AVIZ FAVORABIL
Nr. Înregistrare 211433213/03.01.2019

Urmare a solicitării dumneavoastră, privind emiterea avizului de amplasament pentru lucrarea înregistrată cu nr. 294287/07.12.2018 denumire lucrare **Elaborare proiect pentru autorizarea lucrărilor de amplasare panou publicitar in sistem provizoriu si demontabil conform nr. poz. 17 din anexa 4 la regulamentul aprobat cu HCL 133/2018, din localitatea Cluj-Napoca, strada Nicolae Titulescu, nr. Fn., judet Cluj, în urma analizării documentației depuse vă comunicăm **avizul favorabil, CU ÎNDEPLINIREA OBLIGATORIE, DE CĂTRE BENEFICIAR, A CONDIȚIILOR DE MAI- JOS:****

AMPLASAMENTE PANOURI PUBLICITARE

Prezentul plan de situatie insoteste avizul nr. 211433213, din data de 03.01.2019

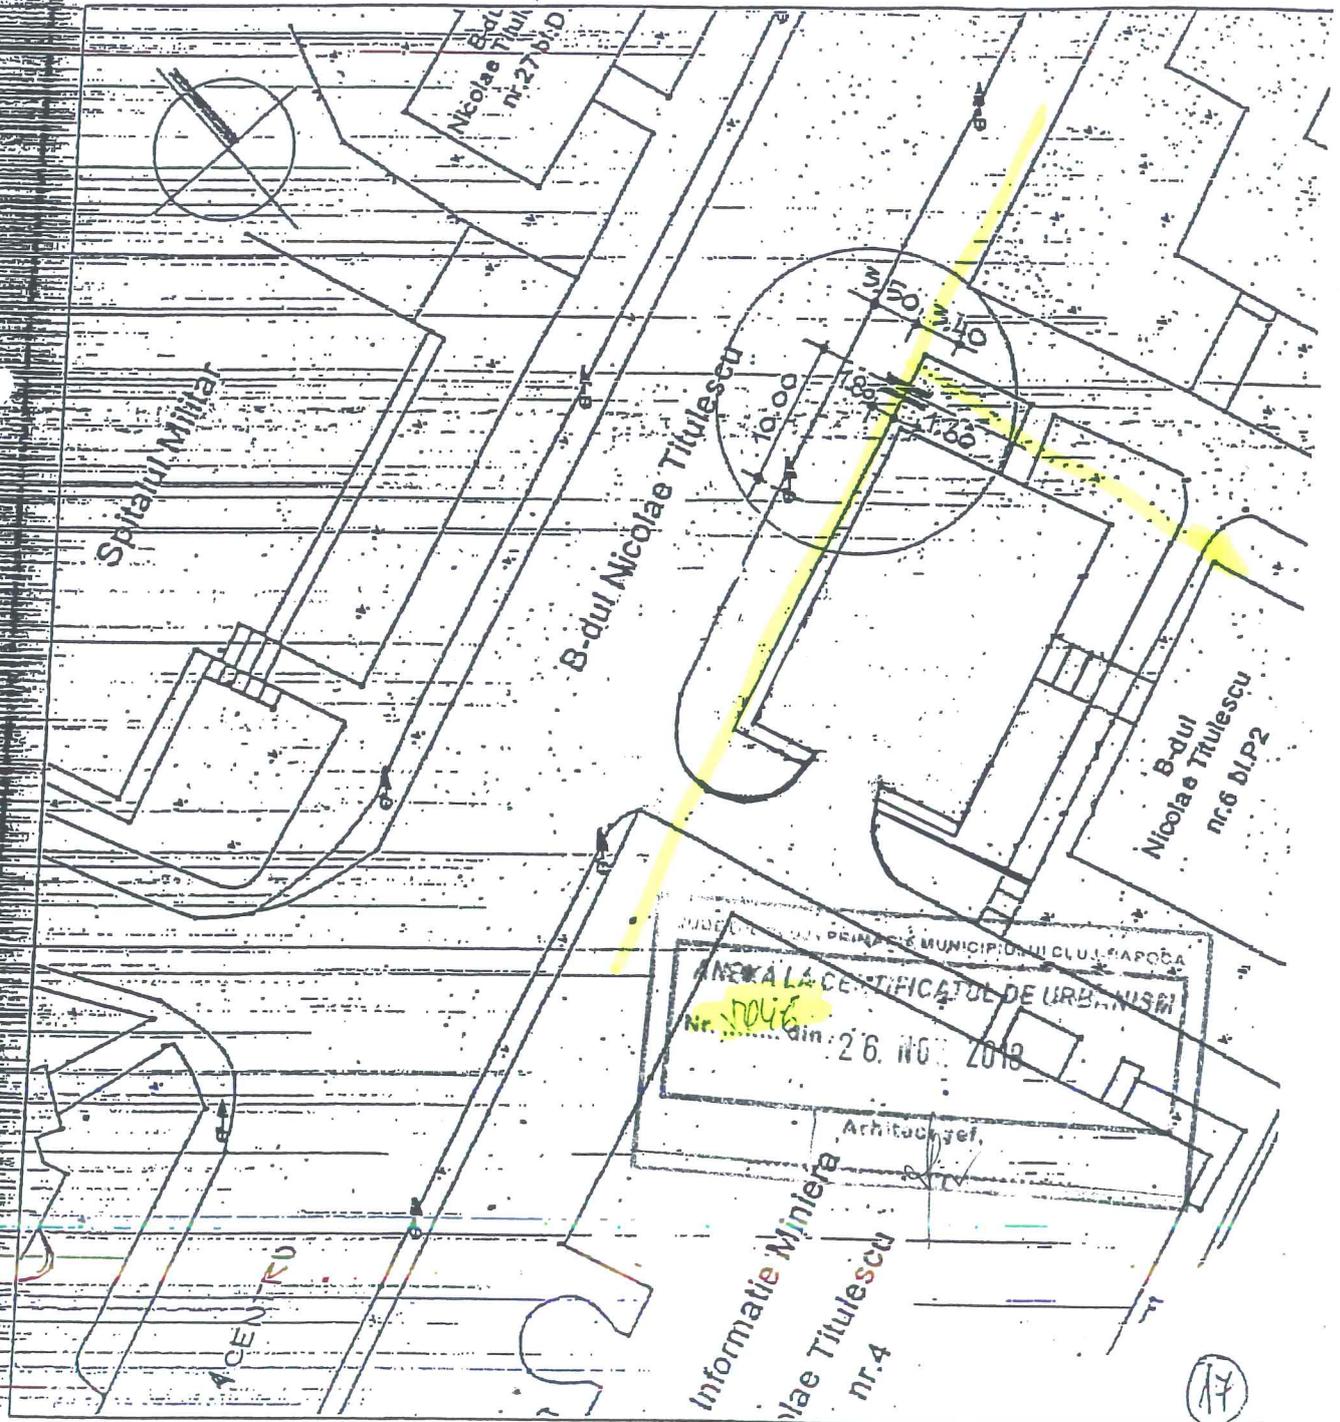
1. Se va respecta distanta de 0,6 metri între conducta de gaze naturale existenta și fundatia stalpului proiectat .

1. Va suporta cheltuielile aferente realizării lucrărilor de la punctul **A**.
2. Având în vedere că rețelele de distribuție au fost trasate orientativ pe planul de situație anexat, înainte de începerea lucrărilor se va solicita în scris participarea unui reprezentant al Delgaz Grid S.A. - Centru Operatiuni Retea Cluj la predarea de amplasament și asistență tehnică ori de câte ori este nevoie pe perioada derulării lucrărilor
Adâncimea de pozare a rețelelor subterane trasate este cuprinsă între 0,6-0,9 m.
